北上川水系河川整備計画変更（素案）に対するパブリックコメントの実施結果について

令和８年６月８日

東北地方整備局

整備計画（変更素案）に対する意見への回答及び（変更原案）における考え方

図 5.1.12(1) 貯水池容量配分図（四十四田ダム・御所ダム）

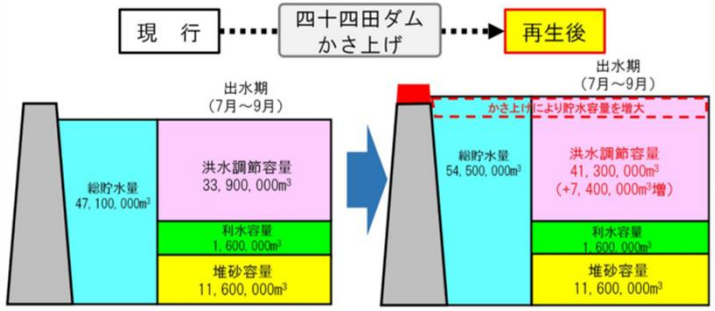
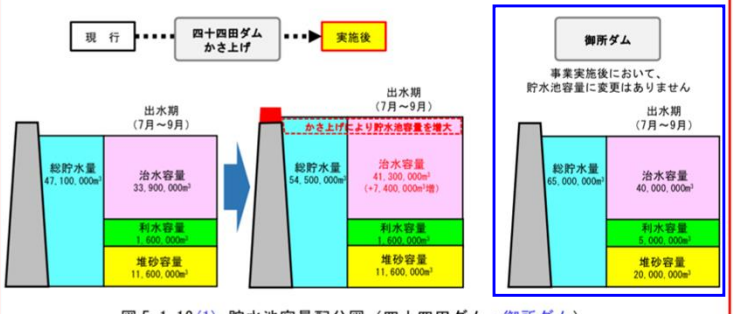
No	パブリックコメントでの意見	対応
29 ～ 32	• 四十四田ダムに貯められる水の量をできるだけ増やすことは、早急に実施して欲しいです。 • ダム再生の詳細な計画が決定した際には、地元の皆さまに周知する機会を設けていただけるのか。	■変更素案：修正あり • 意見を踏まえて、ダムの操作変更について本文に追記いたします。

人口・資産が特に集積する盛岡市近郊の基準地点明治橋における目標を達成するため、北上川上流ダム再生事業として既設四十四田ダムを嵩上げし、7,400 千 m^3 を増加させ 41,300 千 m^3 の洪水調節容量を確保するとともに、四十四田ダム及び御所ダムの操作変更や、北上川水系（北上川上流）治水協定に基づく事前放流により利水容量の一部を活用※1)することで、基準地点明治橋の目標流量 5,300m^3/s※2)のうち、2,400m^3/s※3)を洪水調節します。

人口・資産が特に集積する盛岡市近郊の基準地点明治橋における目標を達成するため、北上川上流ダム再生事業として既設四十四田ダムを嵩上げし、7,400 千 m^3 を増加させ 41,300 千 m^3 の洪水調節容量を確保するとともに、四十四田ダム及び御所ダムの操作変更や、北上川水系（北上川上流）治水協定に基づく事前放流により利水容量の一部を活用※1)することで、基準地点明治橋の目標流量 5,300m^3/s※2)のうち、2,400m^3/s※3)を洪水調節します。

図 5.1.12(2)　整備計画規模の洪水におけるダム操作※6)

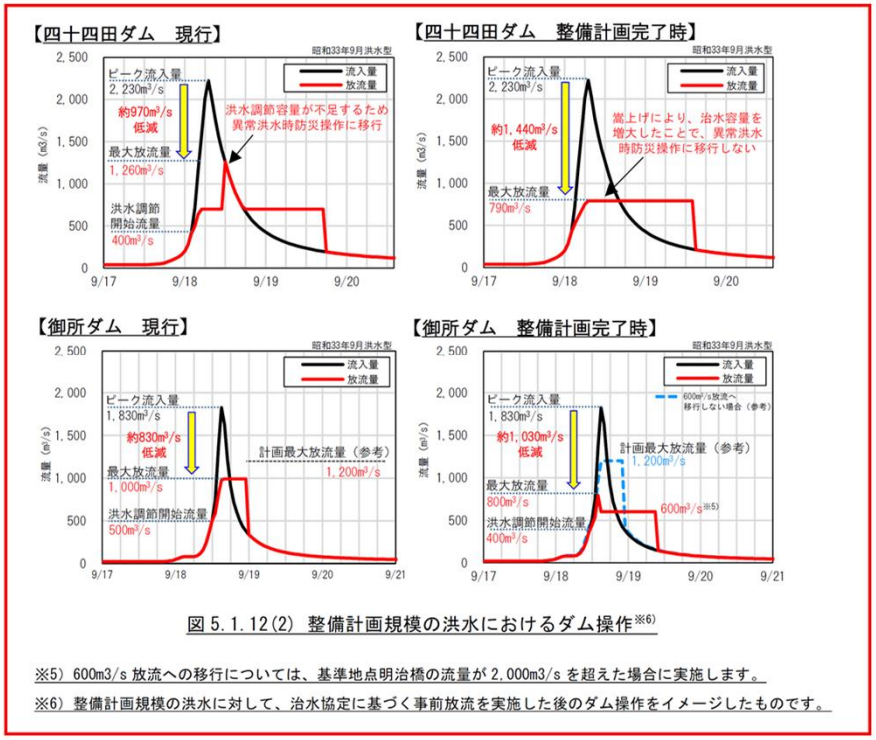
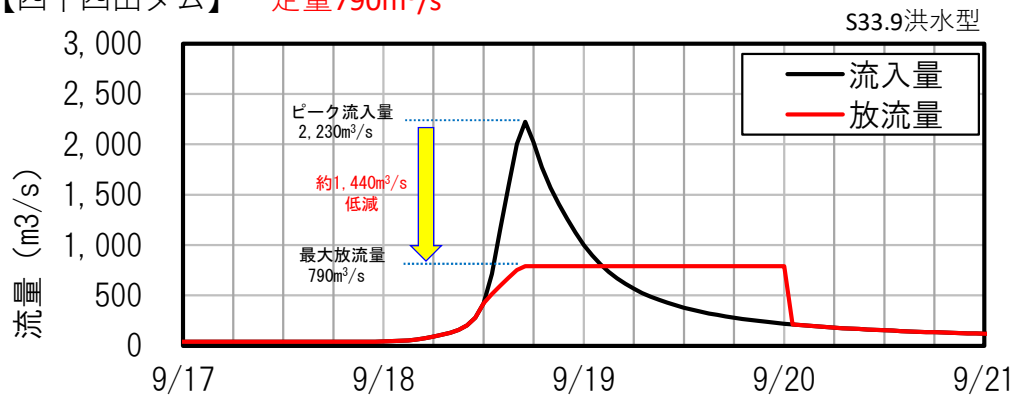
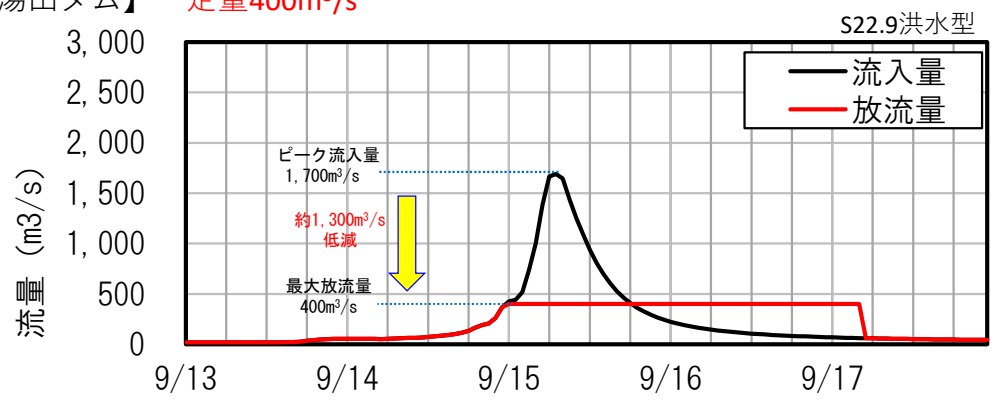
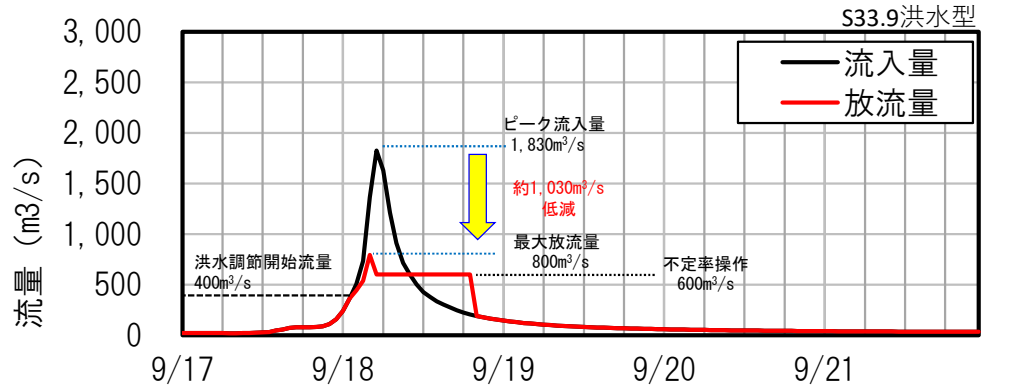
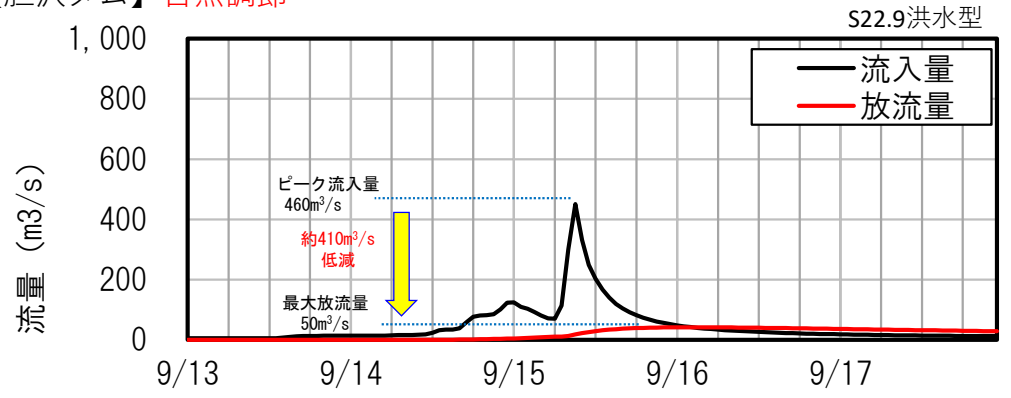
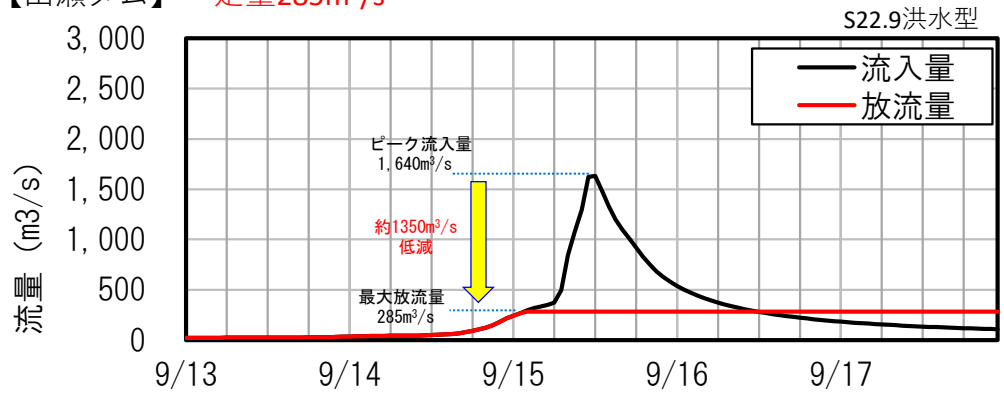
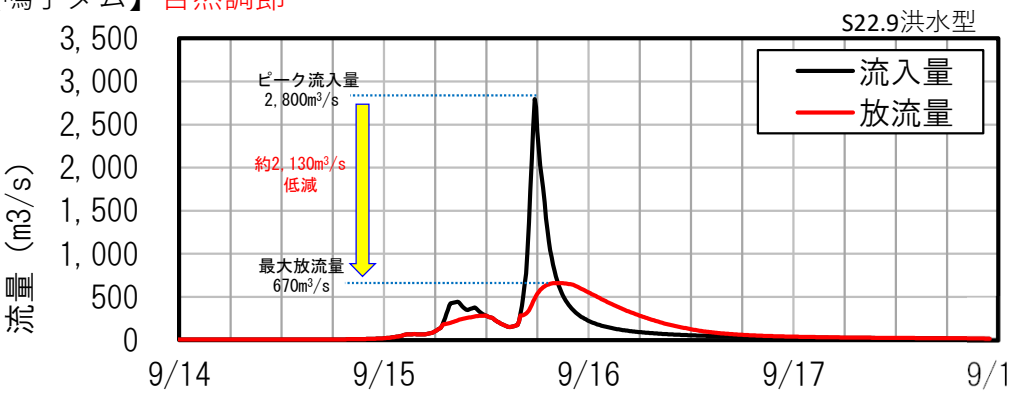
No	パブリックコメントでの意見	対応
29 ～ 32	• 四十四田ダムに貯められる水の量をできるだけ増やすことは、早急に実施して欲しいです。 • ダム再生の詳細な計画が決定した際には、地元の皆さまに周知する機会を設けていただけるのか。	■変更素案：修正あり • 意見を踏まえて、ダムの操作変更について本文に追記いたします。

※5）600m3/s 放流への移行については、基準地点明治橋の流量が 2,000m3/s を超えた場合に実施します。

※6）整備計画規模の洪水に対して、治水協定に基づく事前放流を実施した後のダム操作をイメージしたものです。
